# 变更后:

地下室一层平面图

- 变化1: Y-E/1~Y-D交Z-19~Z-23轴坡道增设盖板, 导致面积增加22.238平方米。
- 变化2: D-W~Y-D交Z-23轴排风机房及楼梯取消, 墙体往Y-1轴方向位移2.7米, 导致面积减少20.785平方米。
- 变化3: Z-V交Z-23轴楼梯往Z-A轴方向位移2.45米, 并延伸出地面2.55米形成室外梯, 导致面积增加2.295平方米。
- 变化4: Z-U~Z-A交Z-23轴外形改变, 导致面积增加67.583平方米。
- 变化5: Z-K~Z-A交Z-1~Z-10轴区域取消生活水泵房, 增设走道, 值班室, 充电桩配电房; 消防水池, 消防水泵房, 排风机房所在位置及外观改变。
- 变化6: Z-A交Z-1轴墙体外形改变, 导致面积增加1.689平方米。
- 变化7: Y-A/2~Z-A交D-5~Z-1轴增设坡道, 墙体外形改变, 导致面积减少1.414平方米。
- 变化8: Y-A/2~D-A交D-5轴有线电视机房、电讯机房取消。
- 变化9: Y-A/2~Y-B交Y-1/01~Y-1轴区域功能及墙体开门改变。
- 变化10: Y-A/2~Y-B交Y-1/01轴楼梯外墙增厚并往Z-A轴方向延伸出地面7.00米形成室外梯, 导致面积增加23.292平方米。
- 变化11: Y-5~Y-7交Y-E/1轴简易洗手间取消, 扩散室及消毒通道墙体改变。
- 变化12: Z-W~Z-F交D-5~Z-1轴坡道下方区域四周墙体封堵, 在坡道下方形成结构空腔, 面积减少52.359平方米。
- 变化13: 增设电梯、电梯厅及配电间。
- 变化14: 车位位置和个数产生变化, 变化后普通车位82个, 微型车位16个。
- 变化15: 结构柱剪力墙结建不一致, 导致现场与审批图不一致。

幼儿园一层平面图

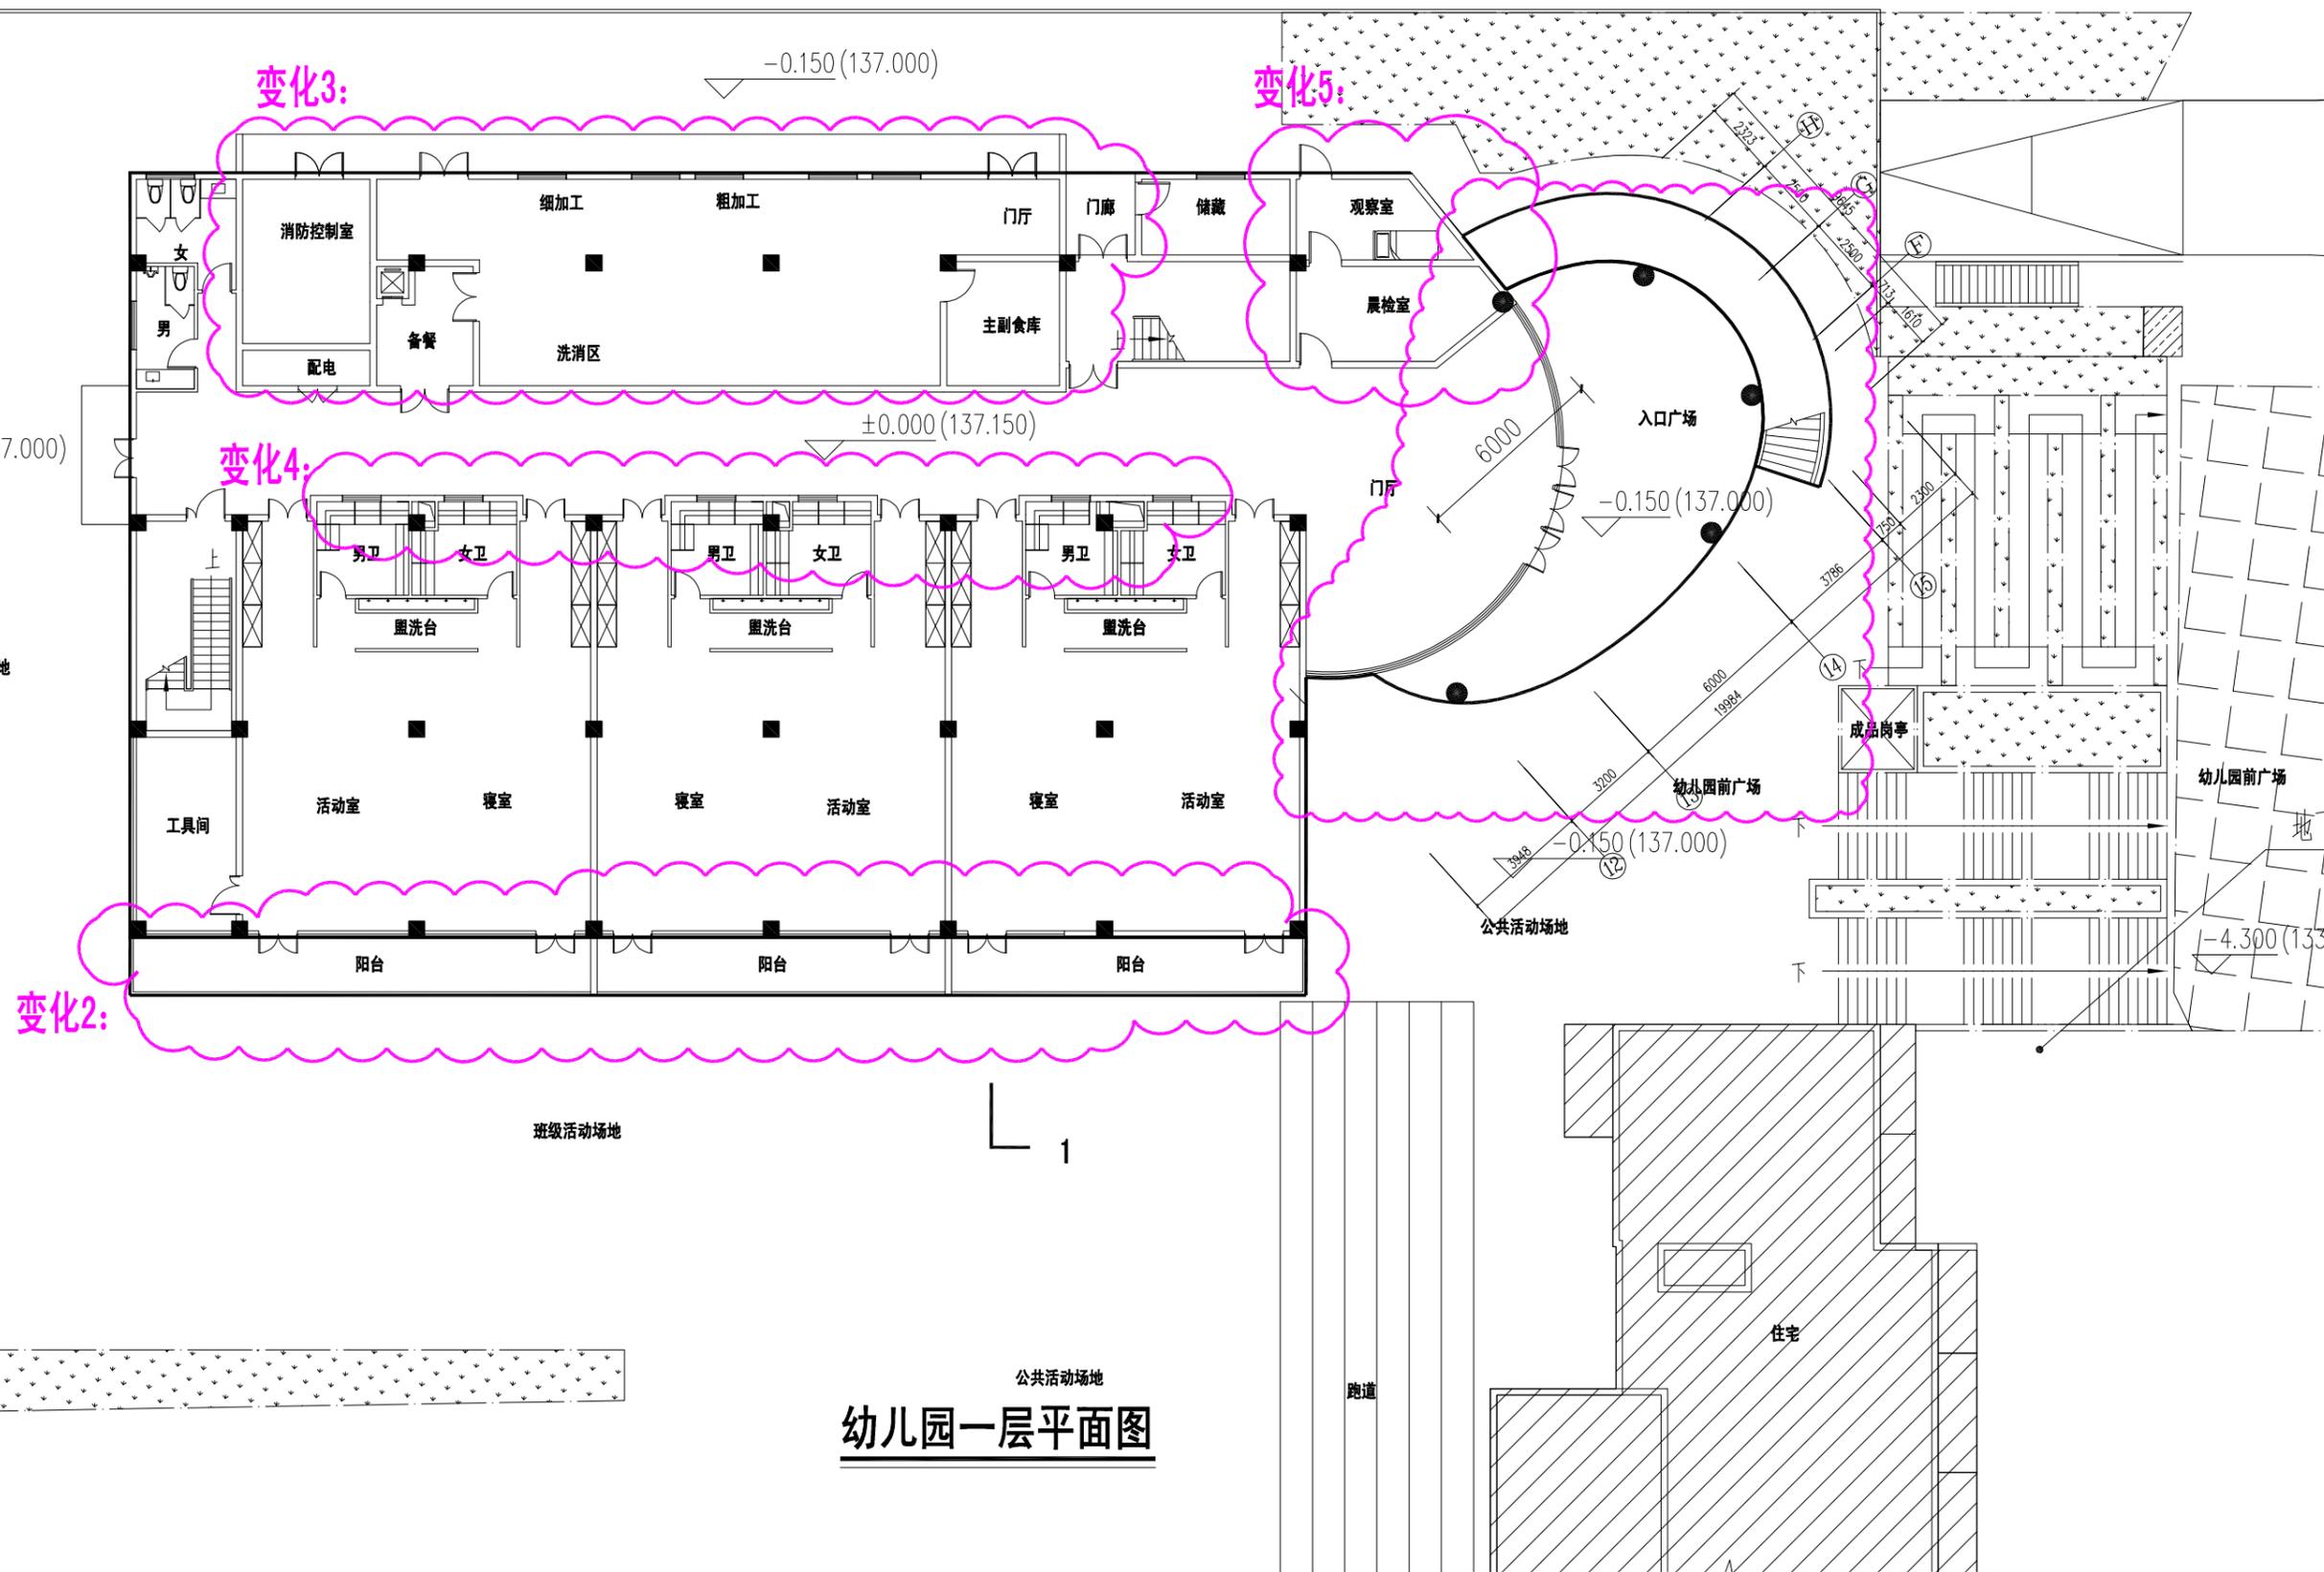
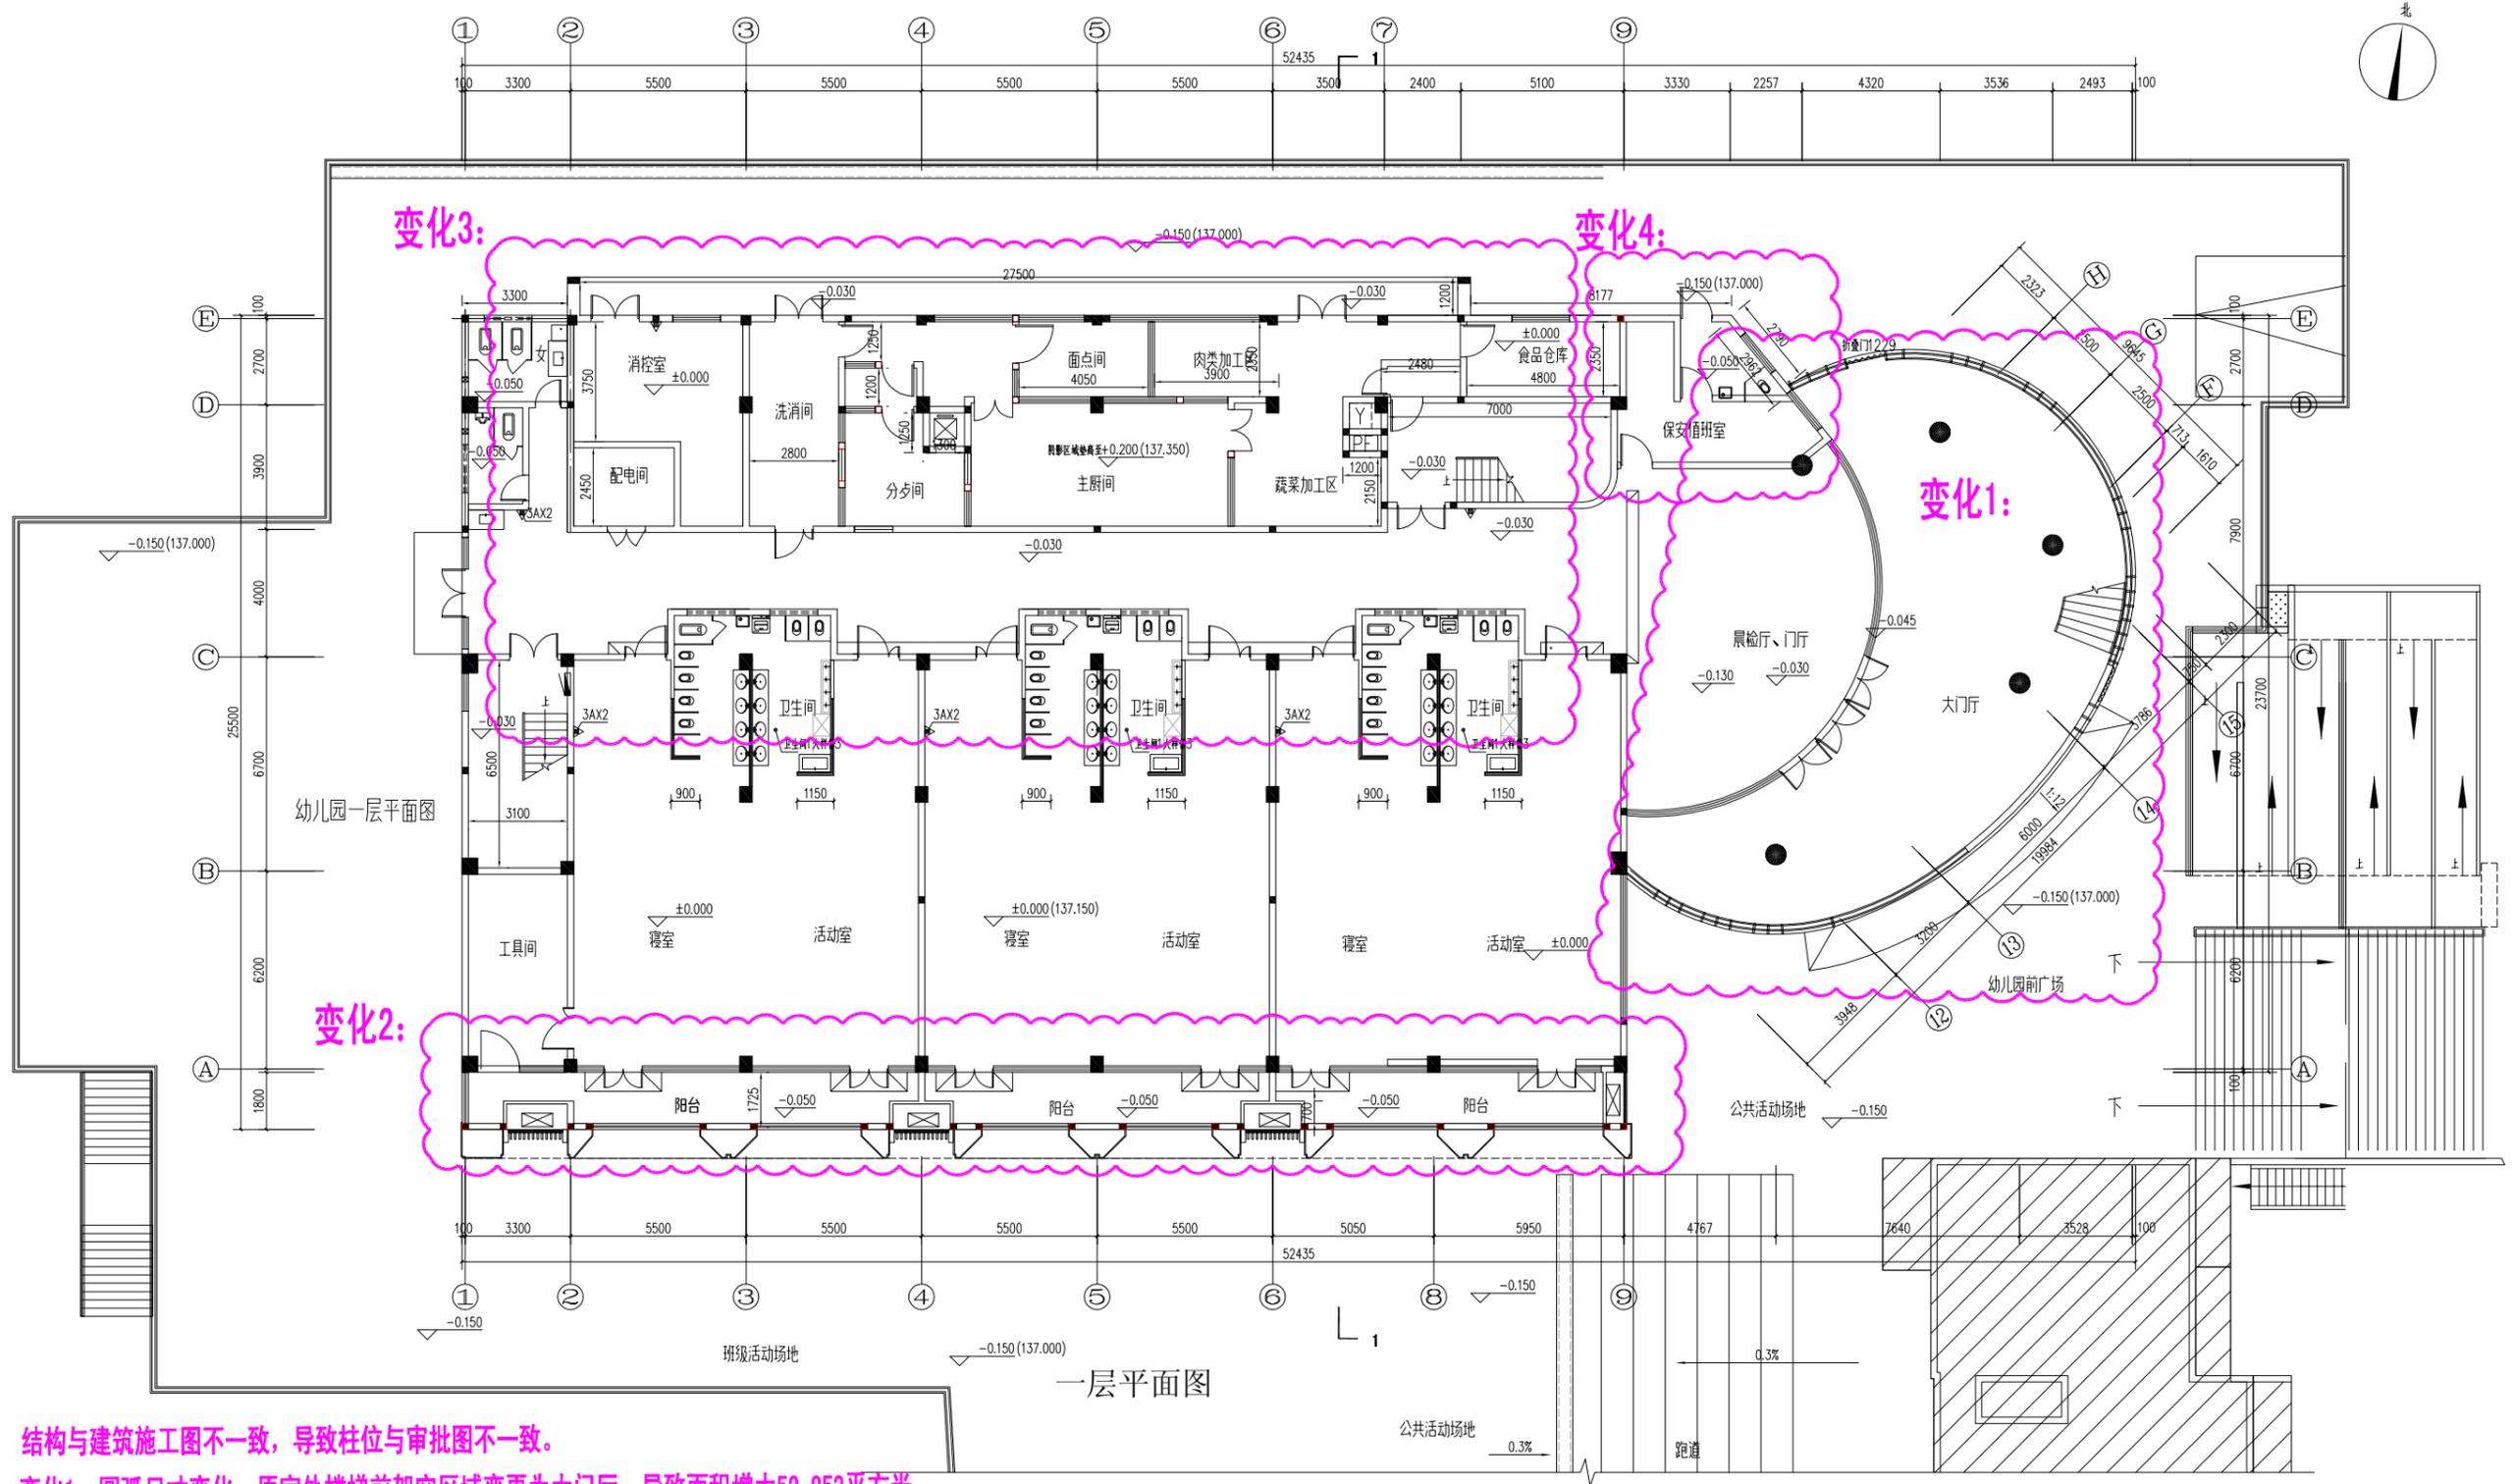
结构与建筑施工图不一致, 导致柱位与审批图不一致。

变化1: 圆弧尺寸变化, 原室外楼梯前架空区域变更为大门厅, 导致面积增大52.853平方米。

变化2: A轴南侧1.8米交2、4、6、9轴增设空调板, 导致面积减少2.785平方米。

变化3: 内部二次装修, 2~7交C~E轴墙体及开门位置改变, 厨房区域功能间布局调整。

变化4: 内部二次装修, 观察室及晨检室墙体改变, 功能变为保安室。
